GOVERNO DO DISTRITO FEDERAL
INSTITUTO DO MEIO AMBIENTE E DOS RECURSOS HÍDRICOS DO DISTRITO FEDERAL
 Coordenação de Empreendimentos Industriais, Serviços e Postos de Combustíveis
 Gerência de Licenciamento de Mineração e Indústrias de Usinagem

Parecer Técnico - LO SEI-GDF n.º 5/2018 - IBRAM/PRESI/SULAM/COIND/GEMIU

PROCESSO N°	00391-00022175/2017-31
TIPO DE LICENÇA	Licença de Operação
TIPO DE ATIVIDADE	Exploração Mineral de Calcário
INTERESSADO	Pedreiras Contagem LTDA
CPF ou CNPJ	CNPJ: 26.500.165/0001-16
ENDEREÇO DA ATIVIDADE	DF - 205 - Km 61, Sobradinho - RA V
SITUAÇÃO DA ATIVIDADE	Implantada
LICENÇA ANTERIOR	LO N° 063/2013
ATIVIDADE EMBARGADA/INTERDITADA	Não

O presente parecer técnico tem como objetivo analisar os documentos referentes ao requerimento de Licença de Instalação/Operação (6083957 e 5414912) de reforma para a atividade de exploração mineral de calcário.

Figura 10 - Imagem de satélite de 18/05/2013 com visão geral das imediações do pátio de britagem da Pedreira Contagem. Notar o aspecto acinzentado da vegetação recoberta por material particulado a oeste do empreendimento quando comparado com os demais sentidos.

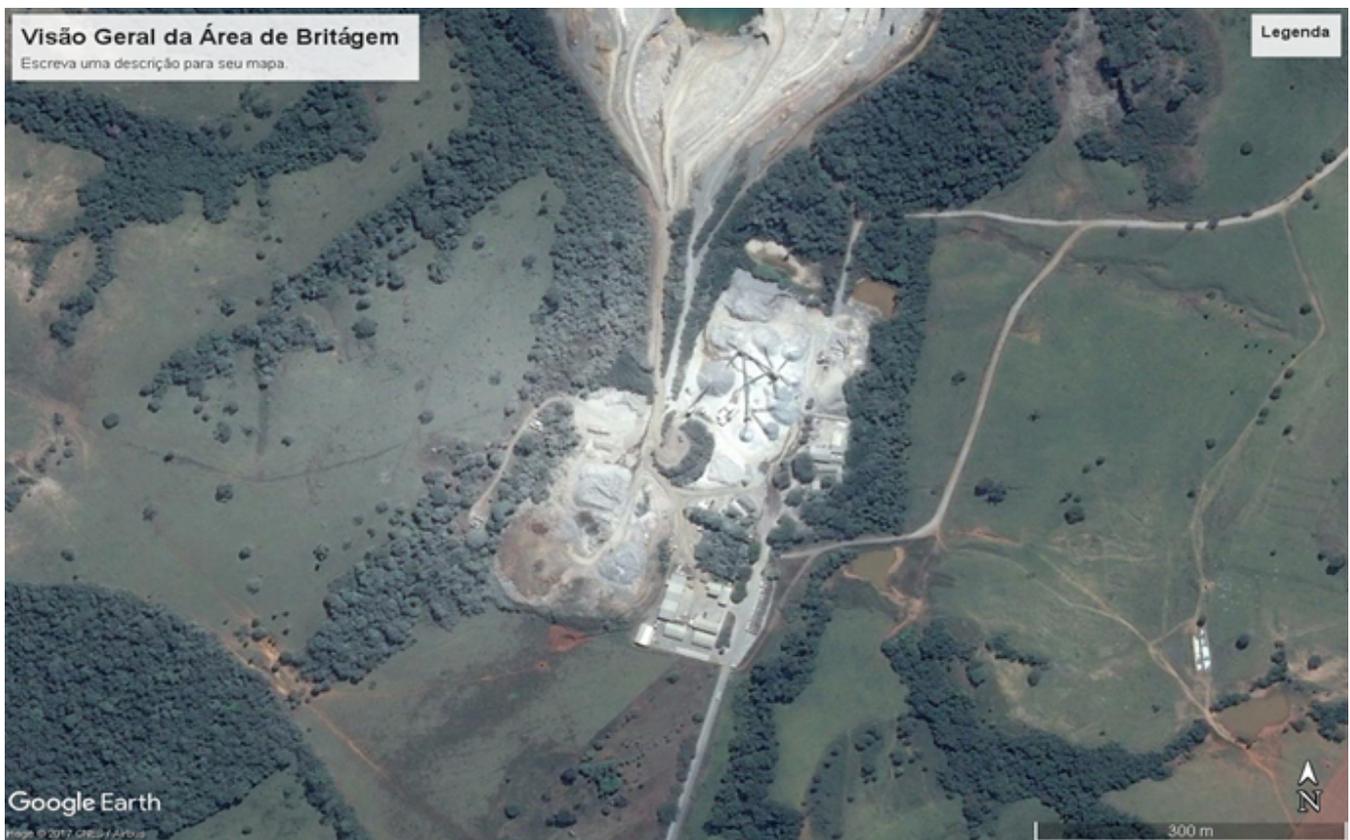
Esta observação de campo, do carreamento do material particulado em sentido a oeste, são corroboradas por imagens de satélite e fotografias aéreas (Figura 10 e 11).

Figura 11 - Fotografia aérea da área do empreendimento. Notar a nuvem de material particulado emitido no sentido oeste (esquerda da imagem).

- 4.3. As bacias de contenção do sistema de drenagem deverão receber manutenção anualmente incluindo seu desassoreamento;
- 4.4. Deverá ser apresentado projeto de drenagem para as águas bombeadas na cava e lançadas à oeste do empreendimento com planta e memorial descritivo e de cálculo. Deverão ser realizados ensaios de infiltração do tipo anéis concêntricos e "open end hole" em pelo menos 2 pontos na bacia natural que concentra estas águas (prazo 120 dias);
